“其他需要说明的事项”相关说明

根据《建设项目竣工环境保护验收暂行办法》国环规环评[2017]4号和《关于发布<建设项目竣工环境保护验收技术指南 污染影响类>的公告》（生态环境部公告2018[9]号），“其他需要说明的事项”中如实记载的内容包括环境保护设施设计、施工和验收过程简况，环境影响报告及其审批部门审批决定中提出的除环境保护设施外的其他环境保护措施情况以及整改工作情况等，崇阳久福科技有限公司年产4000吨片钒项目（现状年产2000吨片钒）其他需要说明的事项具体内容如下：

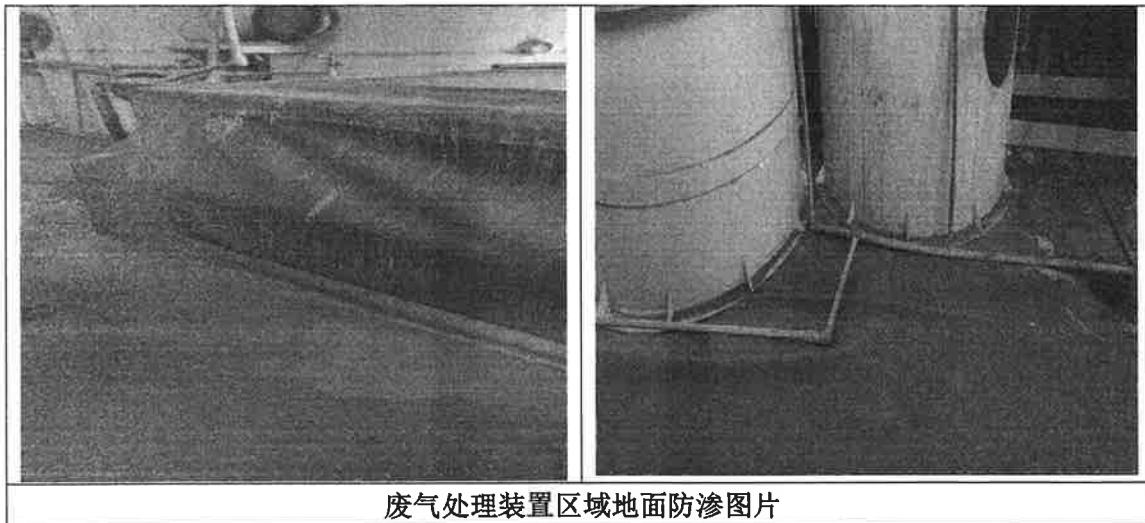
(2) 专家意见：废气处理装置区域地面采取的防渗防腐措施不到位，须进一步完善好相应的防腐防渗措施。

整改情况：已对废气处理装置区域地面铺设了防渗膜。

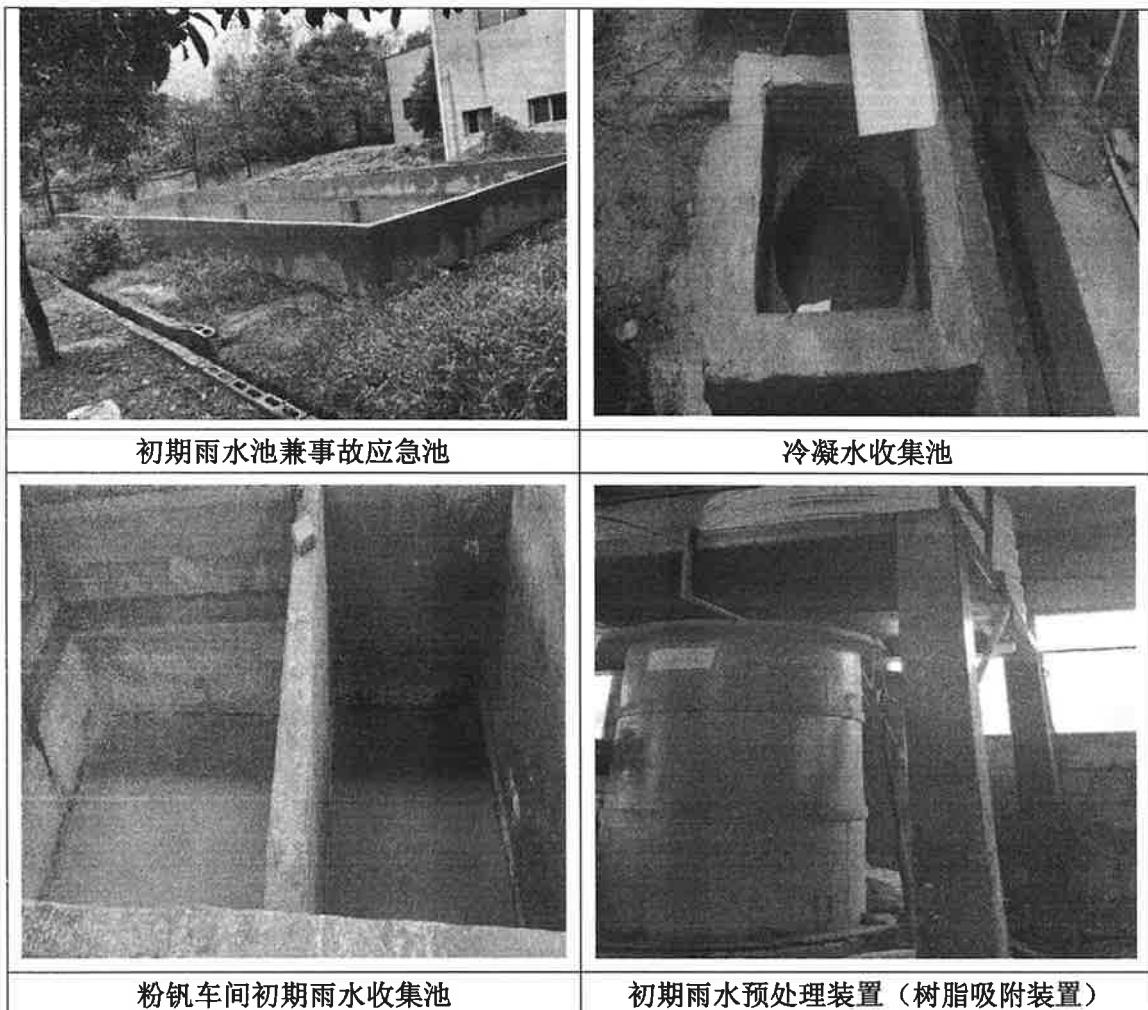
(3) 专家意见：完善好粉钒生产车间的雨污分流措施，粉钒生产车间废气沉降室冷凝水未采取有效的收集措施，与雨水混排，粉钒生产车间初期雨水未采

取收集和处理措施，须做好初期雨水的收集和处理措施。

整改情况：已进一步完善粉钒生产车间周围的雨污分流管网，并车间配套建设了初期雨水池。粉钒生产车间周围初期雨水单独收集后经过树脂吸附处理后再排入厂区初期雨水池兼事故应急池。沉降室周边设置了冷凝水收集池，收集的冷凝水人工转运排入污水管网。

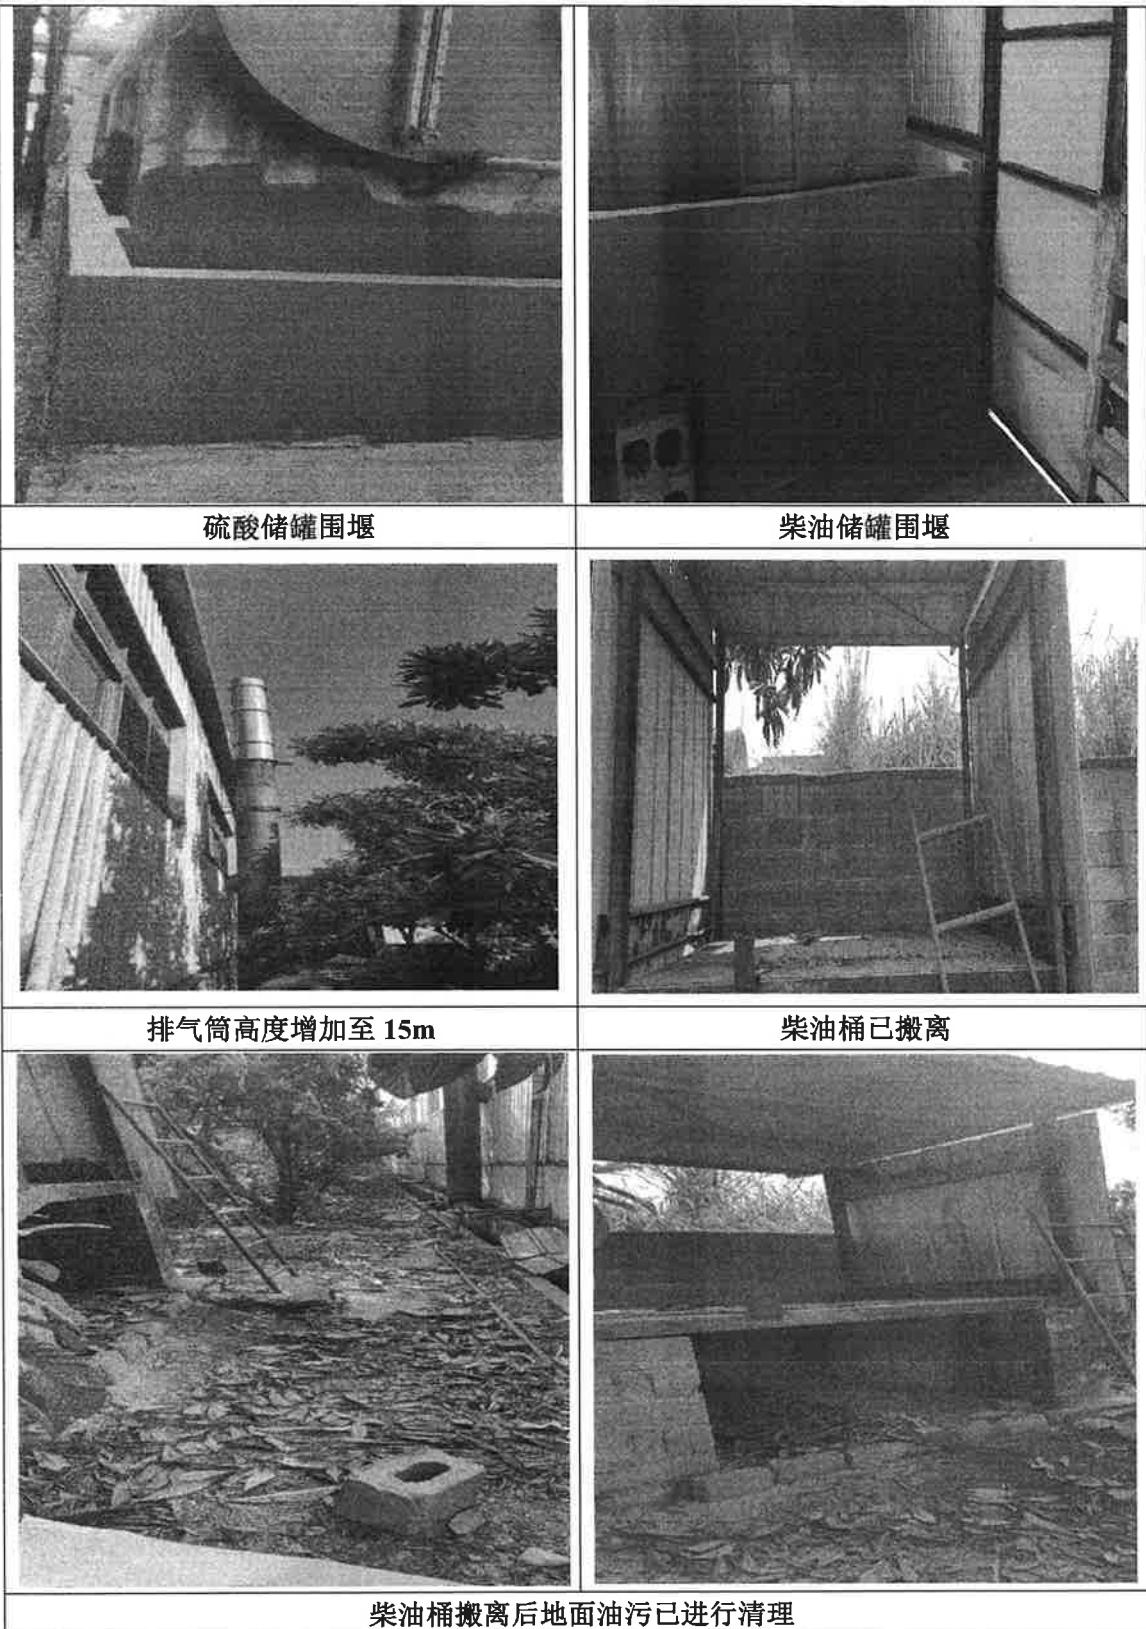
(4) 专家意见：完善好硫酸贮罐和片钒生产线的柴油贮罐的事故应急管网，加高片钒生产线上料布袋收尘排气筒至 15 米。拆除原有柴油储存桶，并处理好遗留的废油污染问题。

整改情况：尚未建设硫酸贮罐和片钒生产线的柴油贮罐的事故应急管网，但硫酸储罐和柴油储罐周边都建设了围堰且进行了防渗处理，可确保事故泄露状态下物料不外排。片钒生产线上料布袋收尘排气筒已增加至 15m。原有柴油储存桶均已进行拆除转移，周围地面油污已进行了清理。
